Конструктивные изменения автомобилей «Урал», внедренные в 2016 г.

(выпуск 16)

Миасс-2017

Вал первичный раздаточной коробки (модификации РК с ДОМ)

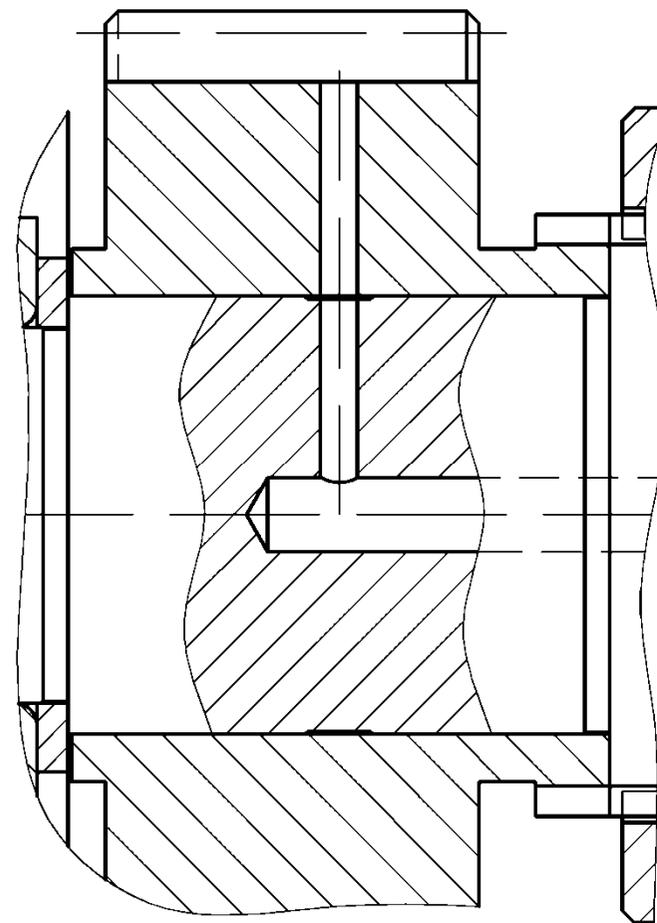
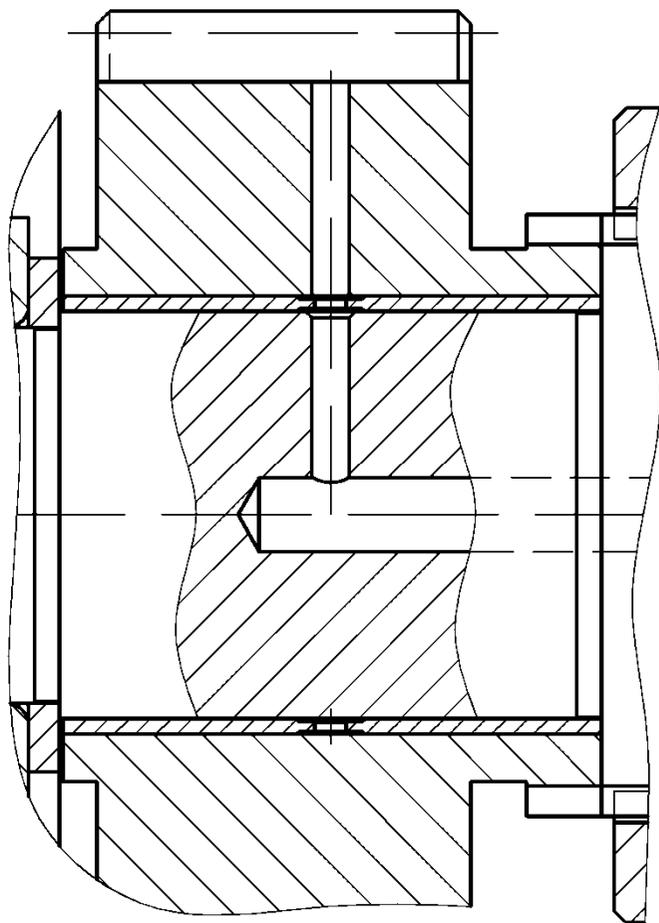
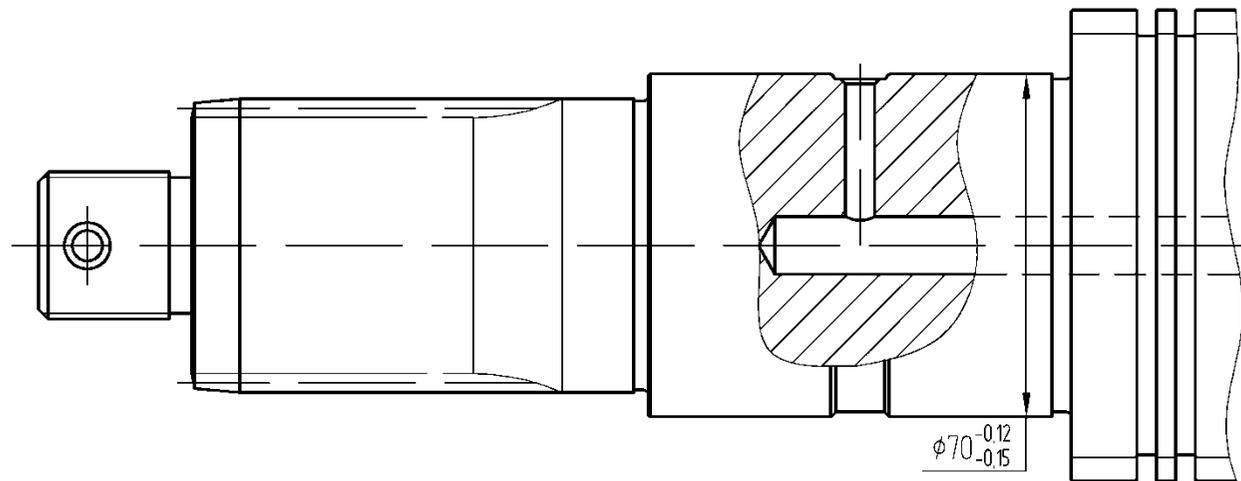
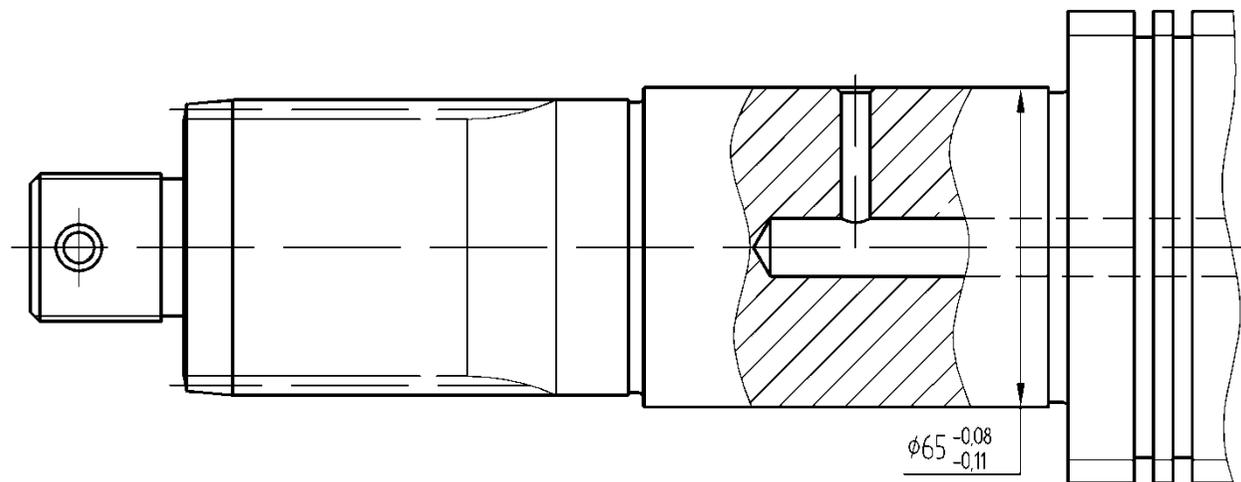
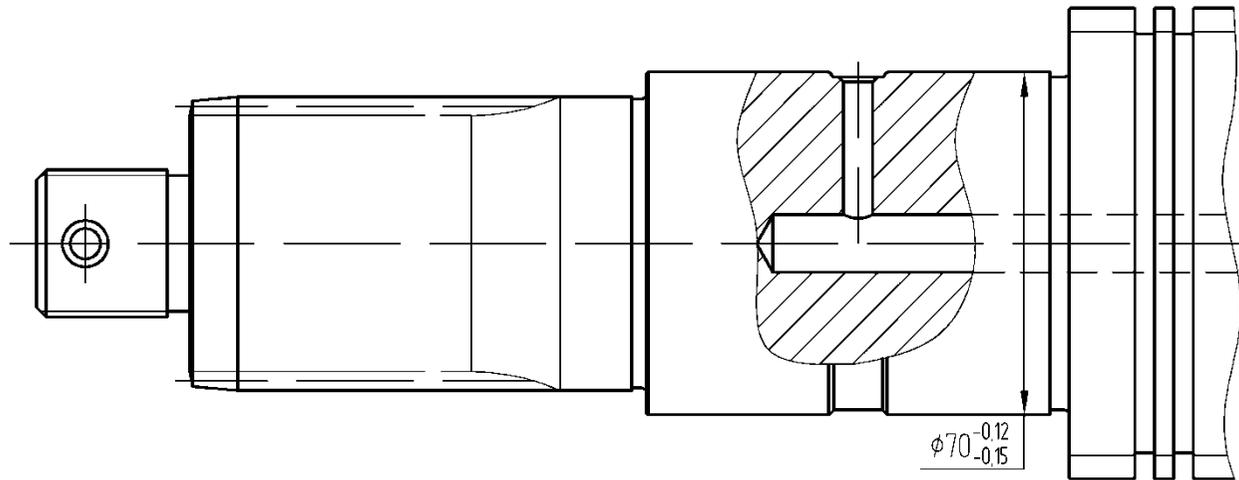
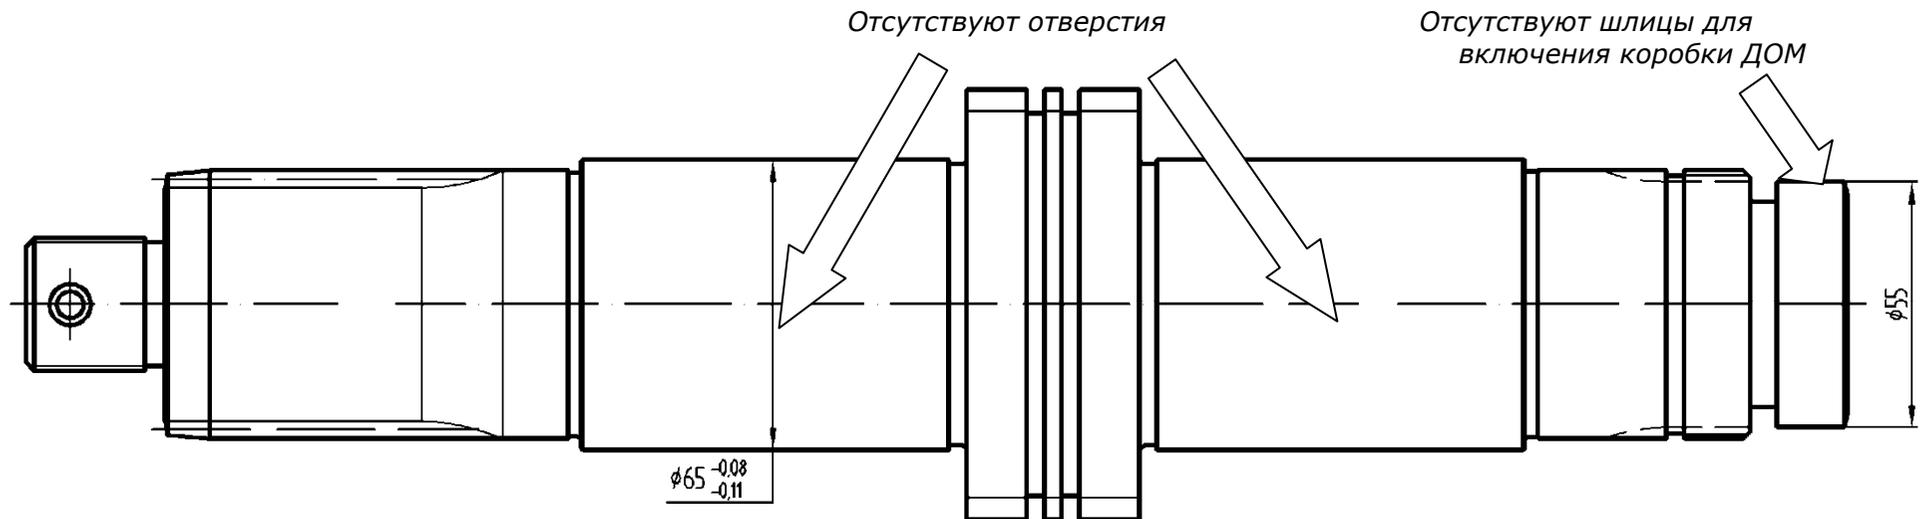
Коробка раздаточная (шестерня высшей передачи первичного вала)

Модернизация тормозной системы автомобиля.

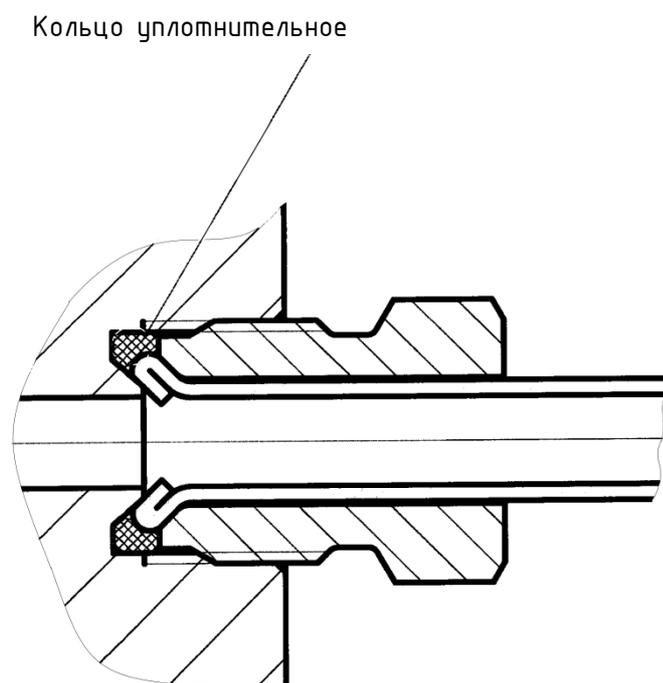
С ноября 2015 года на всех автомобилях Урал с пневмогидравлическим приводом тормозов для предупреждения дефекта: «Утечка тормозной жидкости» во все соединения трубопроводов и шлангов гидравлической магистрали тормозной системы вводится уплотнительное кольцо. В конструкции применяются два наименования колец 2108-3512088 и 008-011-19 ГОСТ 9833-73. Оба кольца взаимозаменяемы.

Графическое изображение изменения

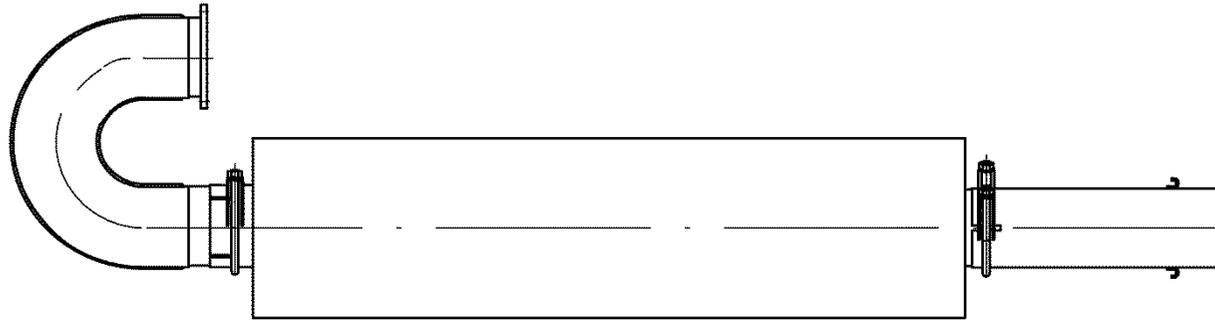
ИМЕЕТСЯ:

ДОЛЖНО БЫТЬ:

Трубопроводы магистралей тормозной системы

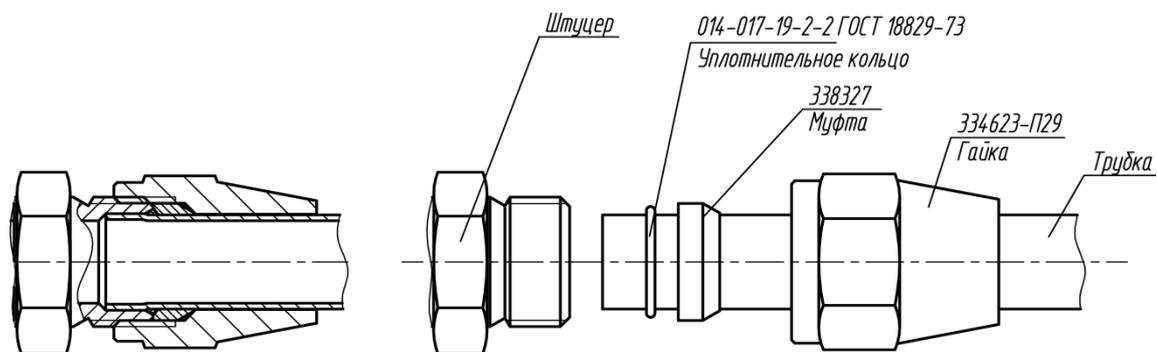
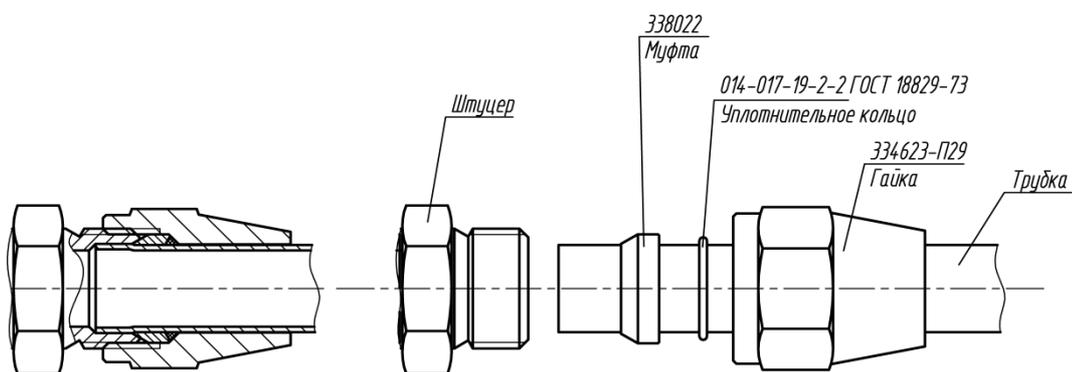
Для повышения надежности уплотнения соединений медных трубопроводов, а также с целью унификации с сентября 2016 года на всех автомобилях Урал; на применяемых в конструкции медных трубопроводах наружным диаметром 14мм. (далее трубопроводы); изменяется конструкция уплотнения и соответственно номер базового комплекта.
